DE INSTALLATIE IS NIET CONFORM

Verslagnummer: 0564-190828-04 Datum van het onderzoek : 28/08/19
Extra controle datums:

ADRES INSTALLATIE : VERHEYEN MARC
VICTOR GOVAERSLAAN 14-6E
2170 MERKSEM

Aard van het onderzoek : Controlebezoek

Visualisatie van de installatie

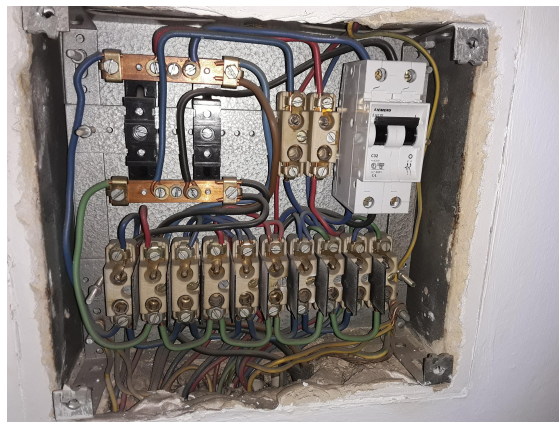
- 1 Het ééndraadsschema ontbreekt (art. 16 AREI).
- 2 Het situatieschema ontbreekt (MB 27/7/1981).
- 3 De ruimte van elektrische dienst is niet voorzien van een pictogram "elektrisch gevaar" (art. 47 AREI).
- 4 De dienstspanning is niet op elk bord vermeld (art. 5, 16 AREI).
- 5 De continuïteit van de beschermingsgeleider van het stopcontact is te herzien (art. 70 AREI).
- 6 Er is geen verliesstroomschakelaar van maximum 300 mA geplaatst in het begin van de installatie (art. 86-87 AREI).

De installatie mag in dienst blijven indien zonder vertraging wordt voldaan aan de vastgestelde inbreuken en de gepaste maatregelen getroffen worden opdat de installatie geen gevaar vormt voor personen of goederen. De installatie is niet conform.
De installatie dient opnieuw gecontroleerd te worden uiterlijk op 18mnd na datum verkoopakte .
